改善箇所説明図

型式：UDS-KRC014

燃料タンク

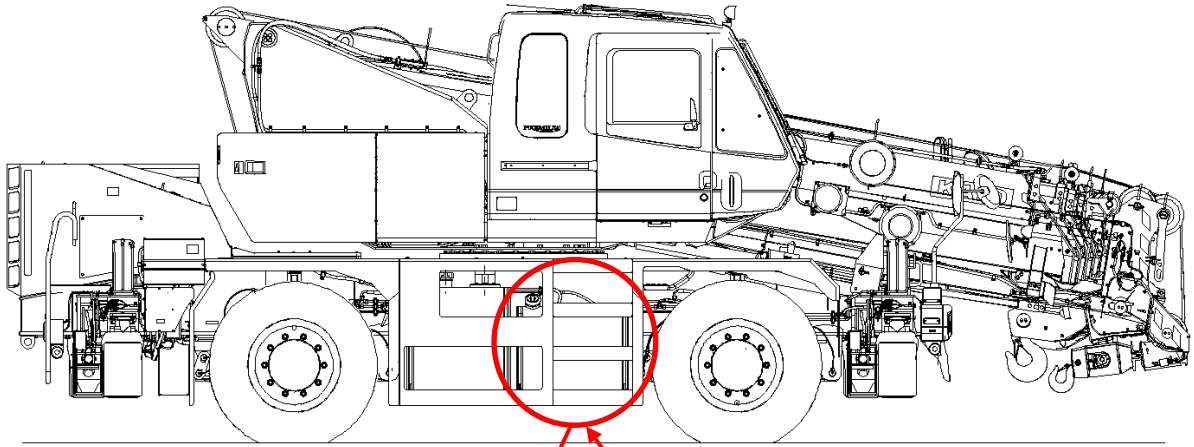
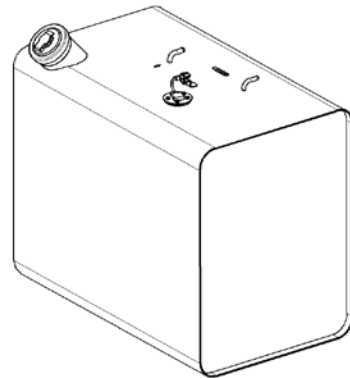
基準不適合箇所

ホイール・クレーンにおいて、燃料タンクの製造が不適切なため、当該タンクのタンクボディーとエンドプレート溶接部に隙間が生じているものがある。そのため、走行時の振動等により隙間から燃料が漏れるおそれがある。

改善措置の内容

全車両、燃料タンクを良品に交換する。
